**GENERALNY DYREKTOR  
DRÓG KRAJOWYCH I AUTOSTRAD**  
O.BY.Z-3.4341.83.1.WK.2016

**DECYZJA**

na lokalizację kanalizacji sanitarnej tłocznej  $\phi$  110 PE w pasie drogowym drogi krajowej nr 25 na działkach nr 624/1 i nr 624/2 w miejscowości Płocicz, gmina Kamień Krajeński, na niżej podanych warunkach:

Budowa sieci kanalizacji sanitarnej grawitacyjnej i tłocznej wraz z przyłączami, tłoczniami, przepompowniami i liniami zasilania energetycznego w miejscowości Płocicz, gm. Kamień Krajeński, dz. nr 545, obręb Płocicz 0010, jedn. ewid. 041301\_5 Kamień Krajeński

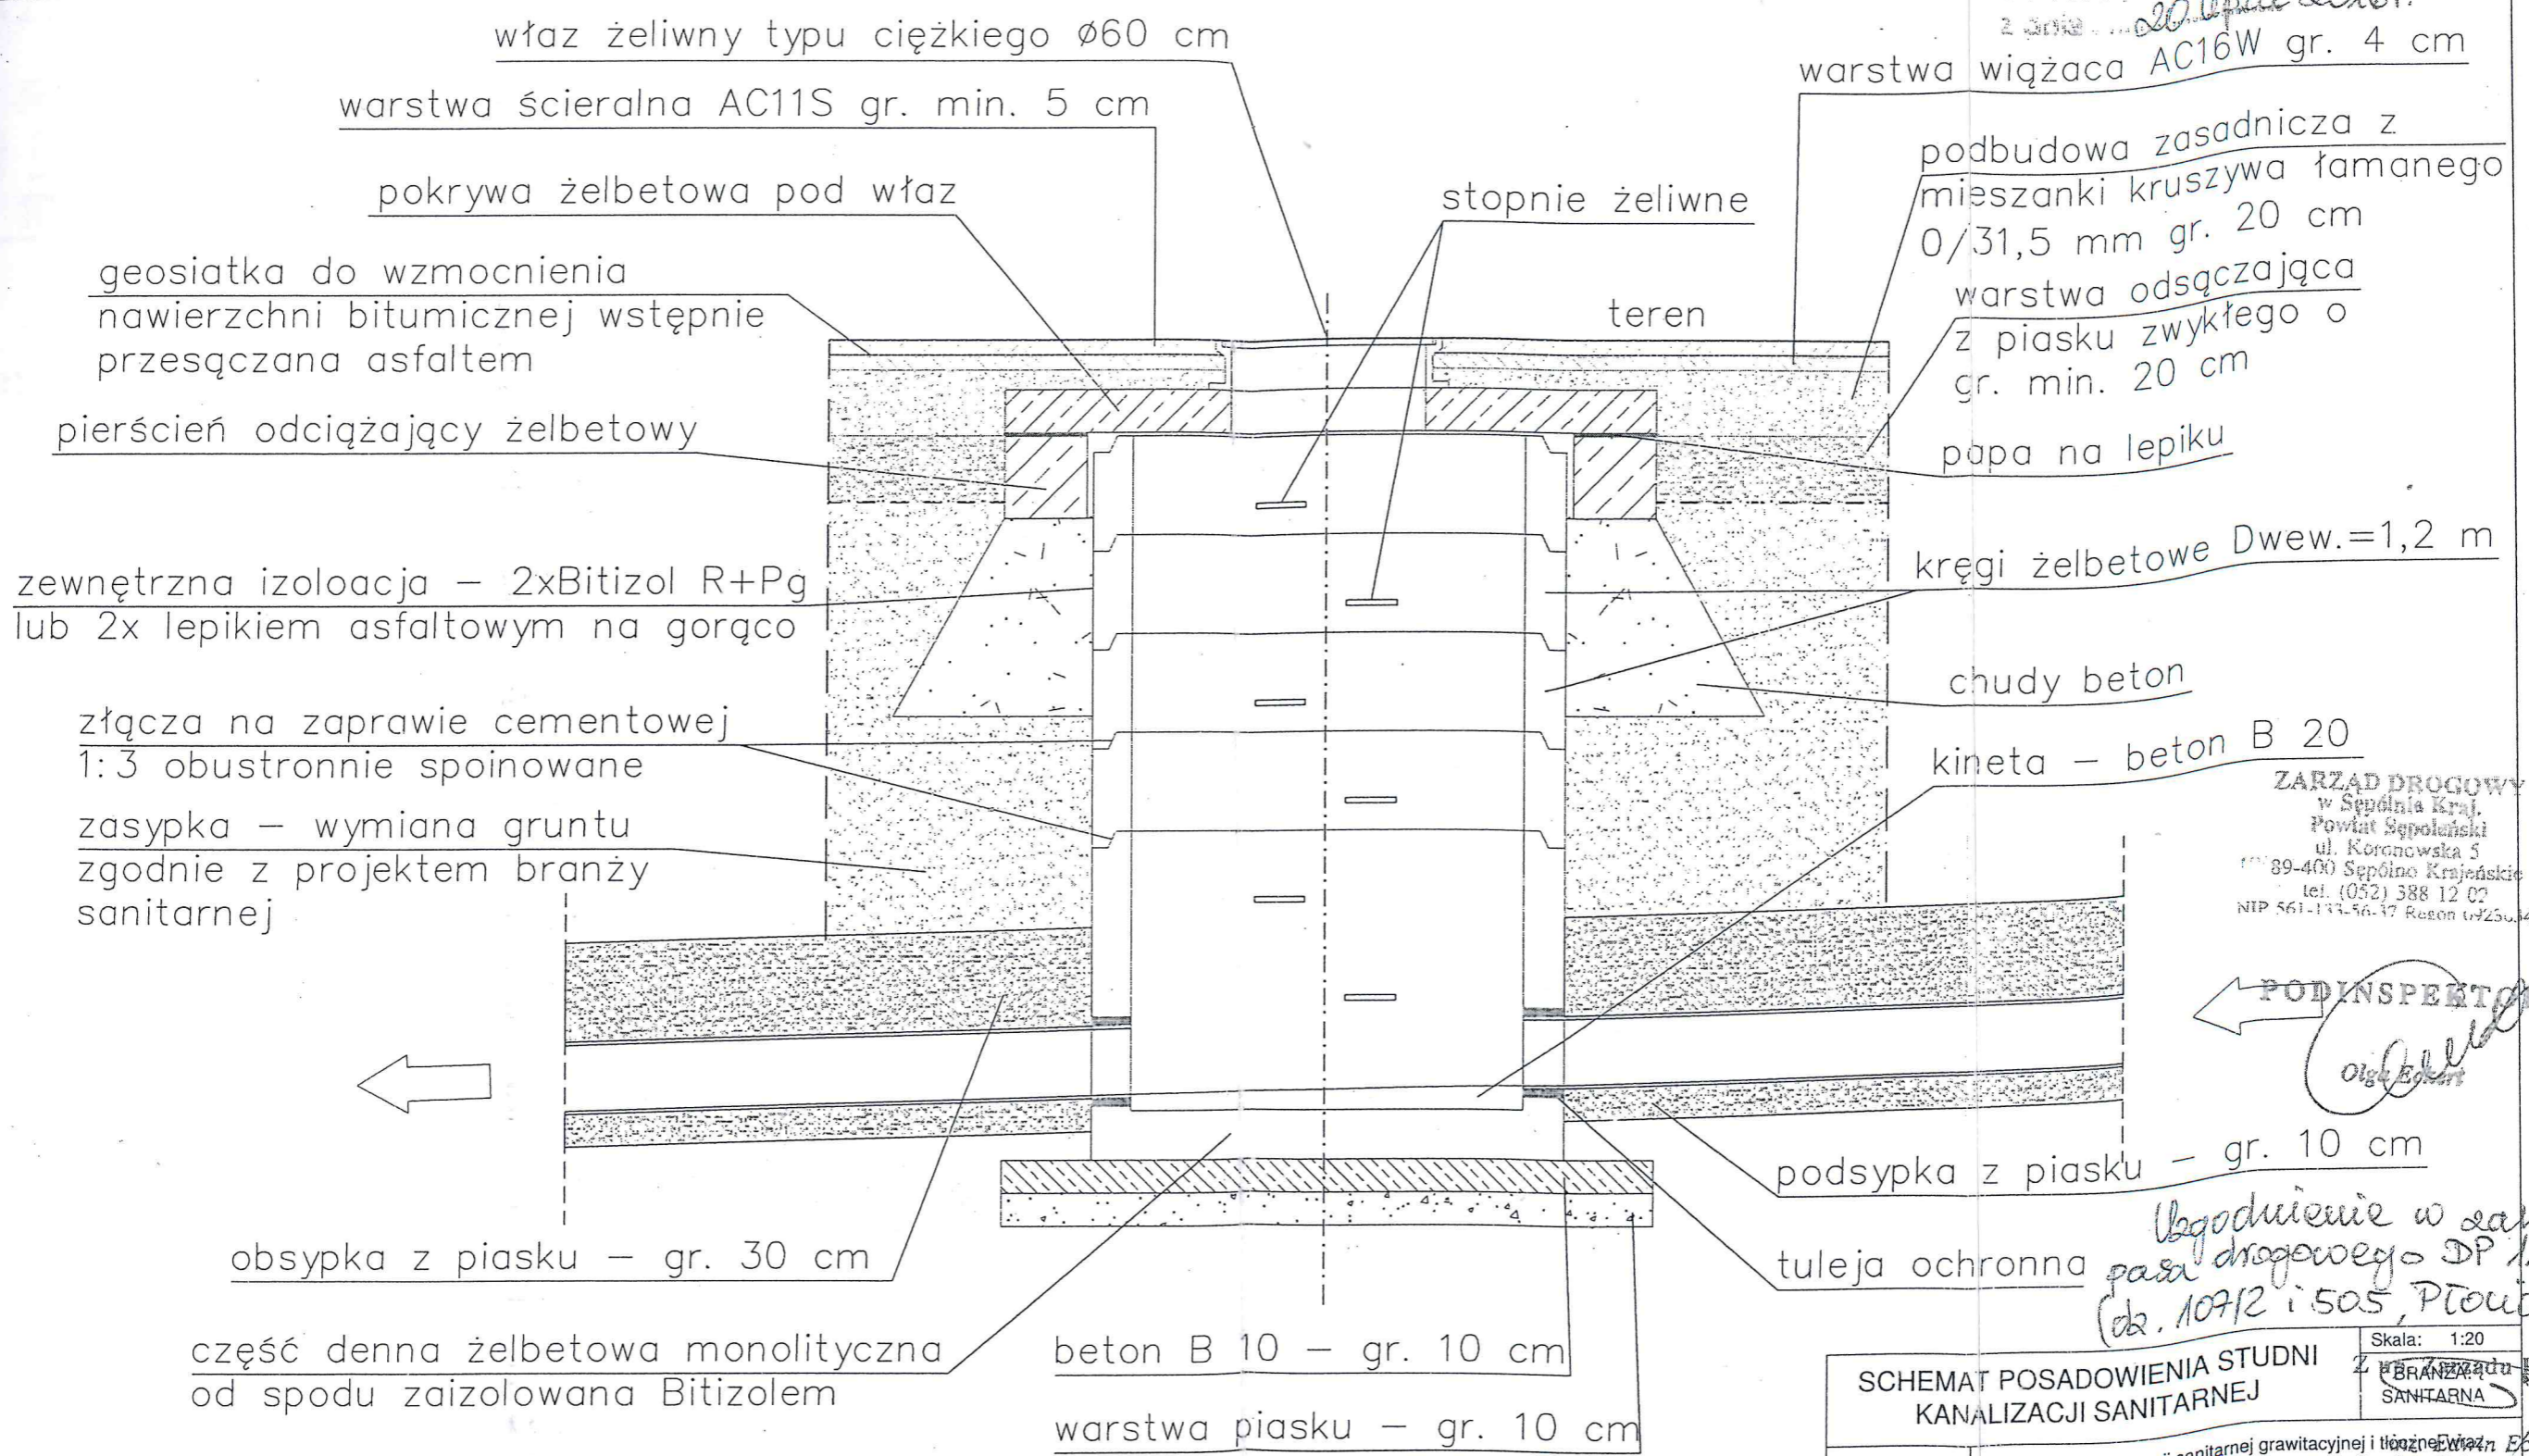
tuleja ochronna *Uzgodnienie w zarządzie  
 powiat drogowego DP 1118C  
 (ok. 10712 i 505, Płocicz)*

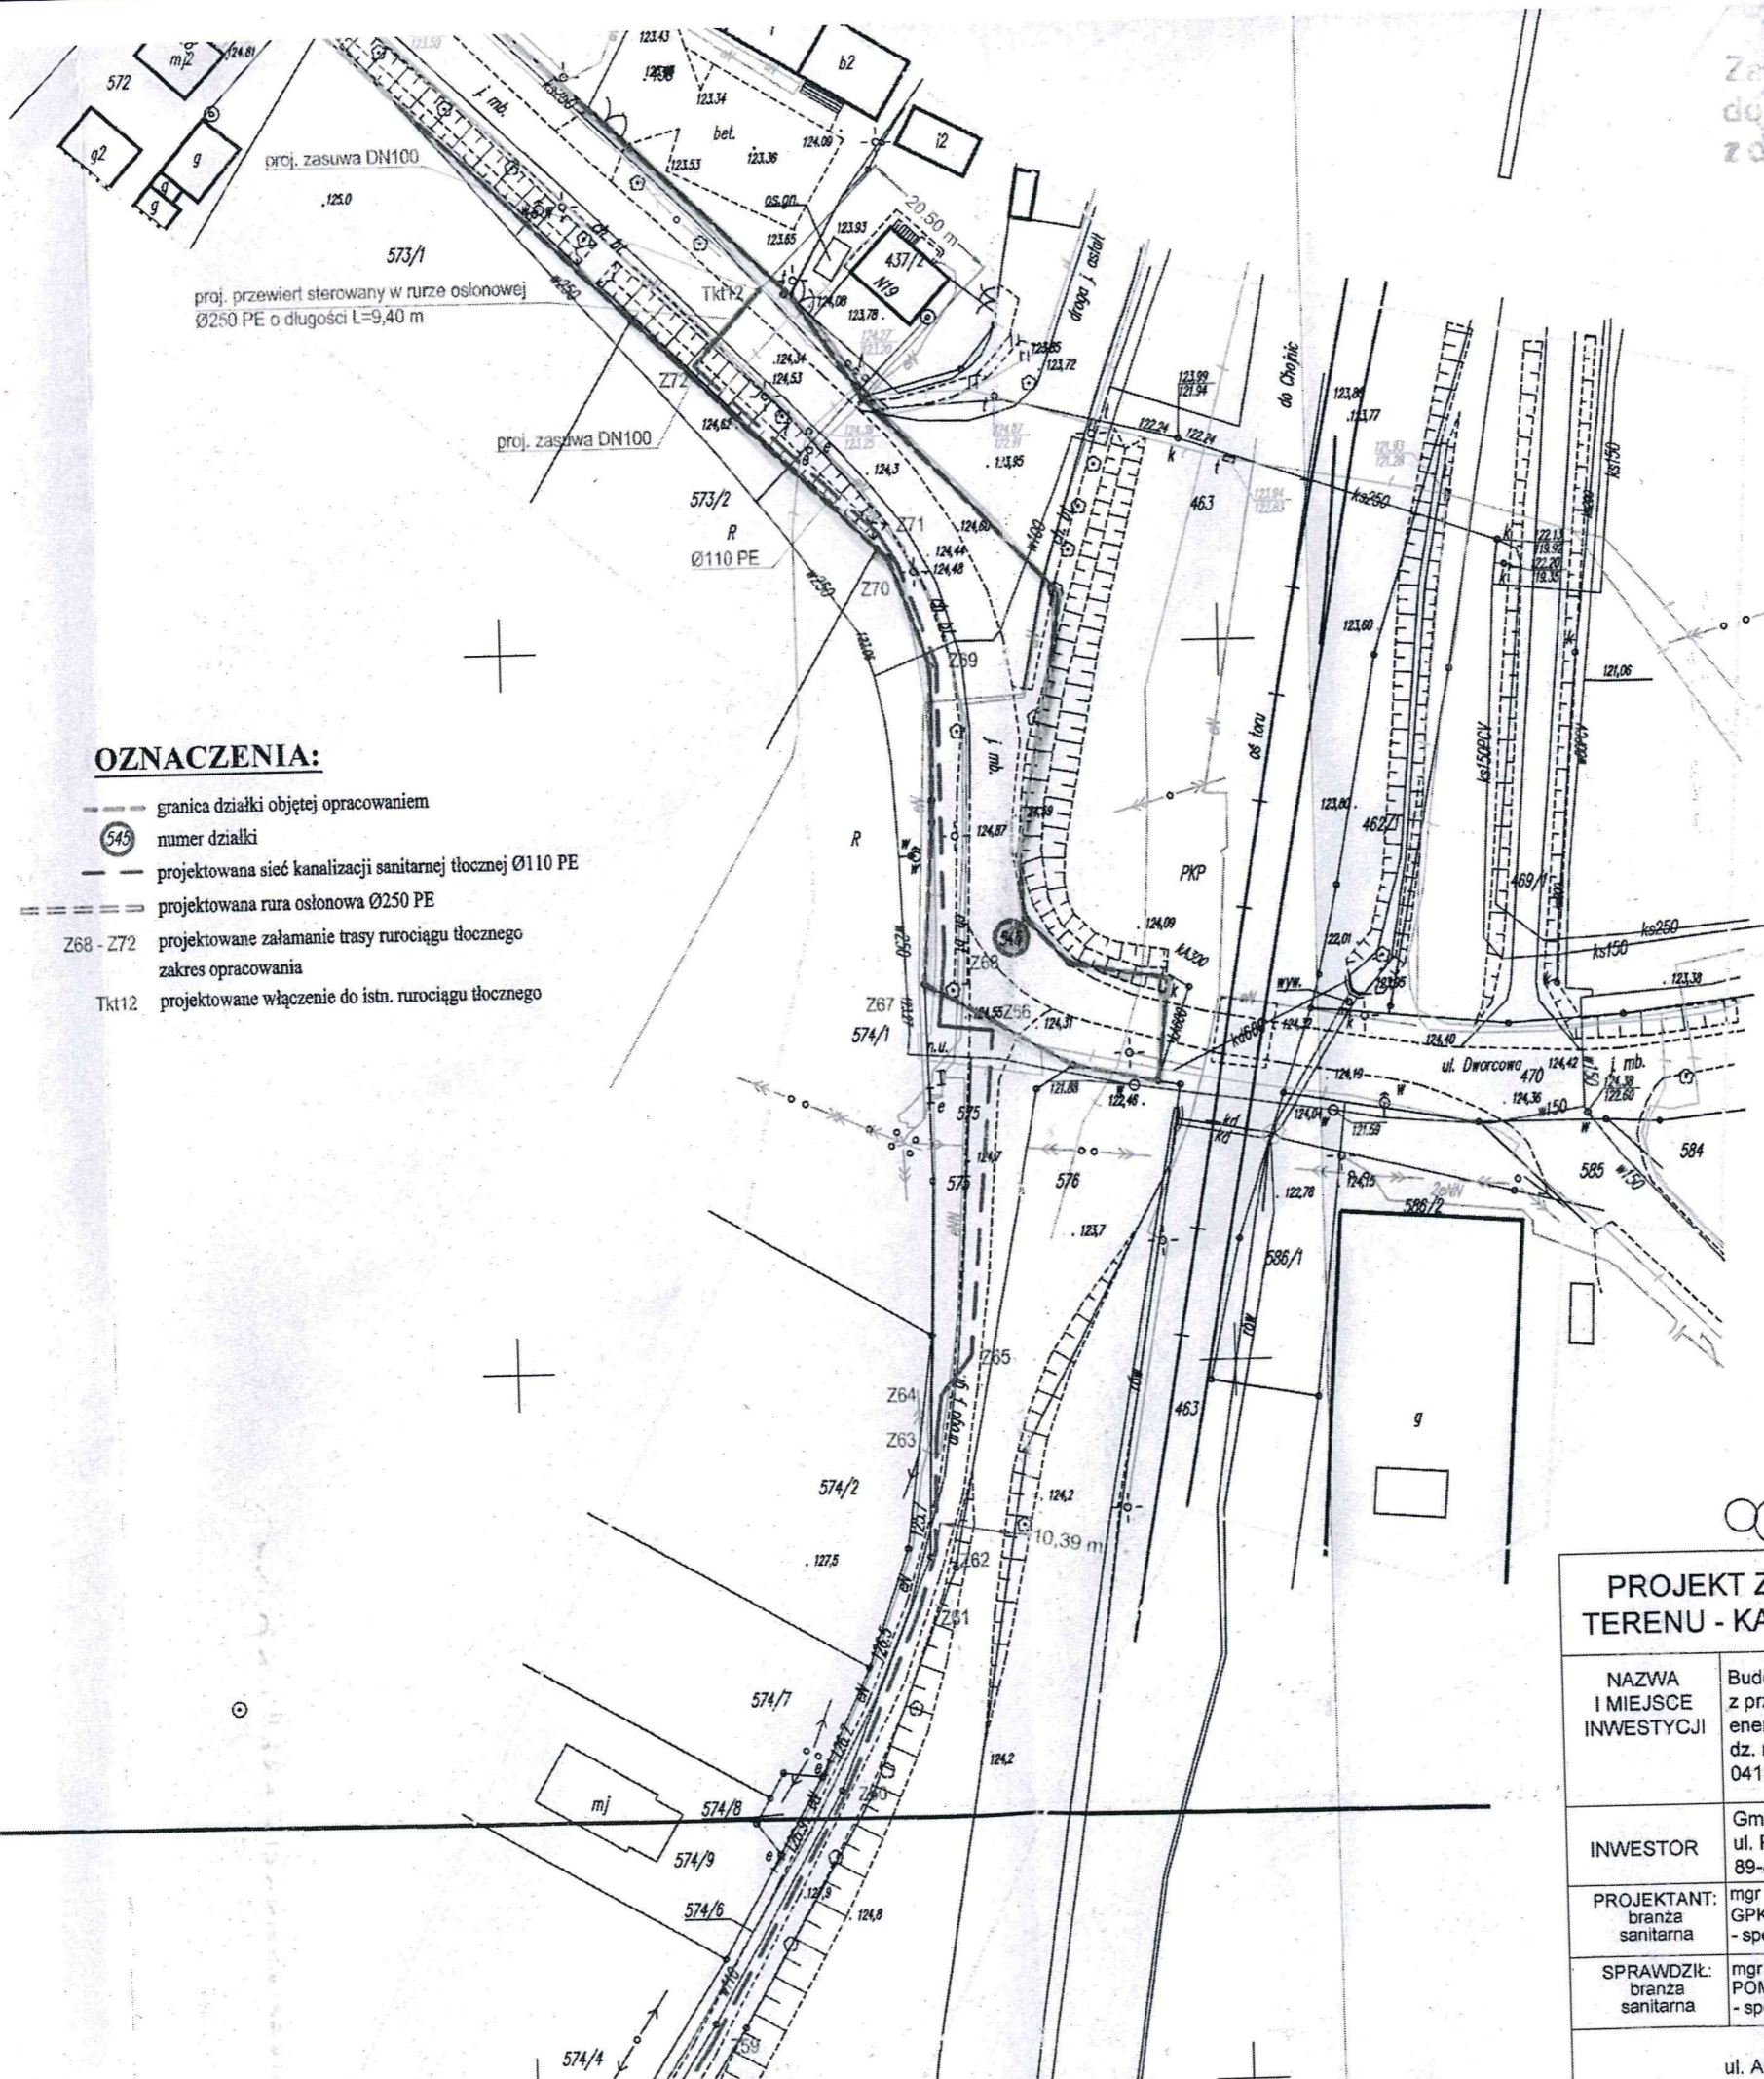
Ugodowano bez  
względu w sprawie  
pasa drog. DP 1108  
(dz. 545)  
*[Signature]*  
Olga Ebert-Gappa

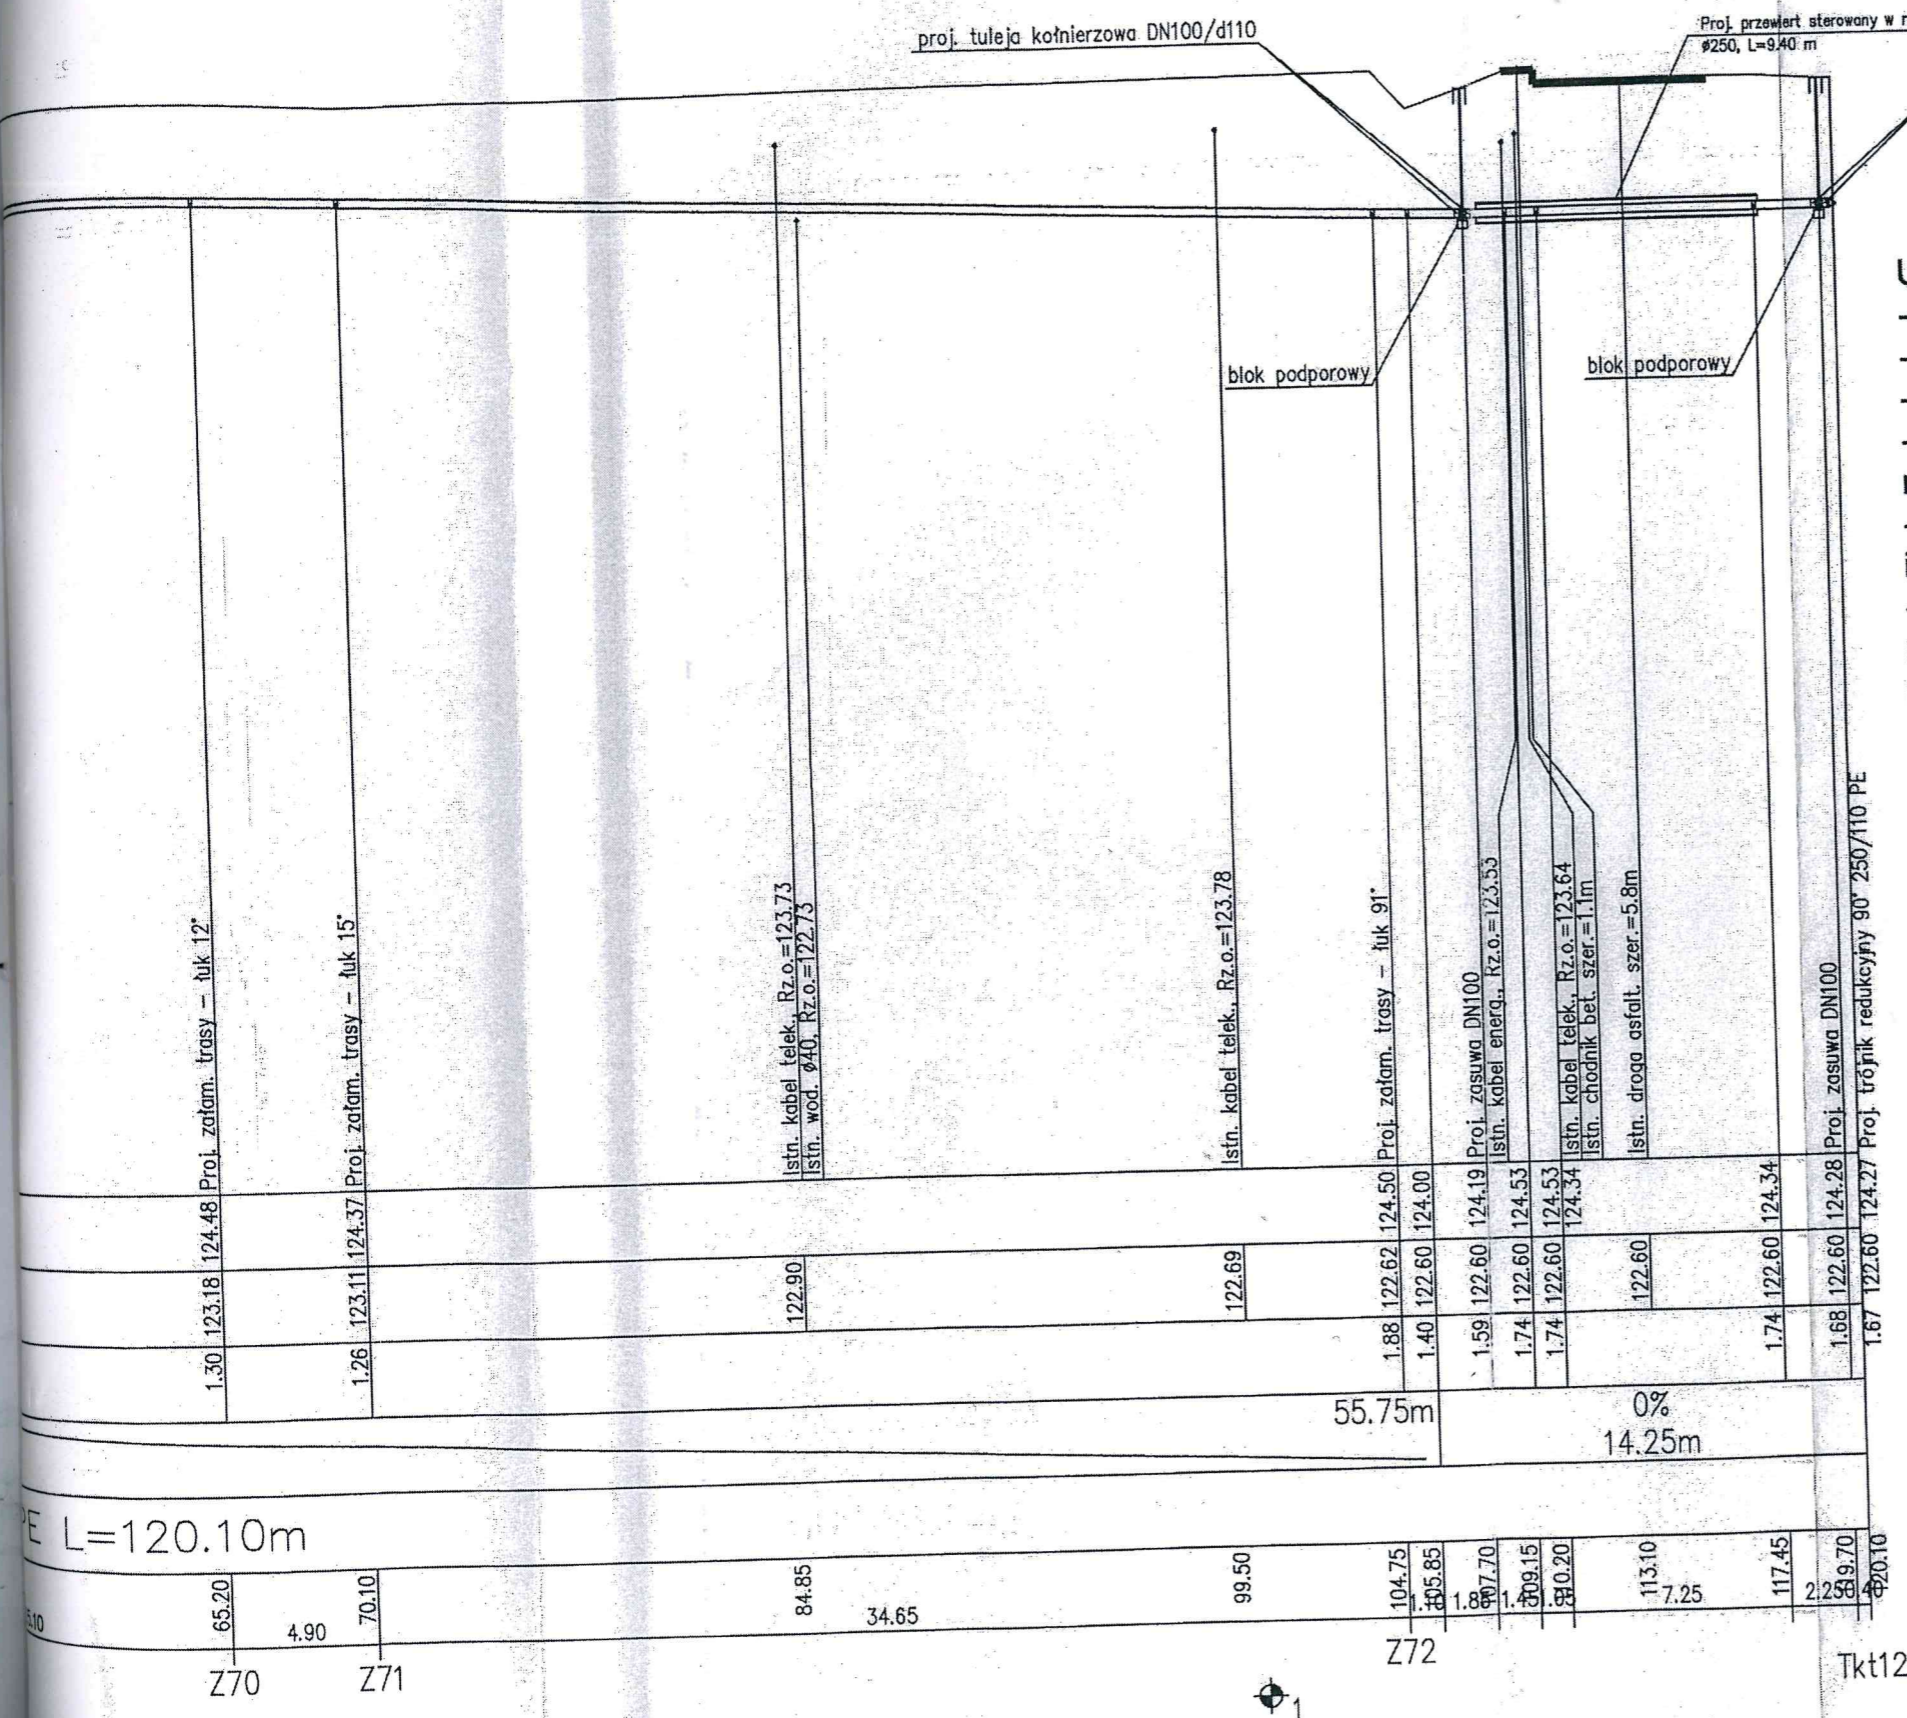
Zgodnie  
 bea waga
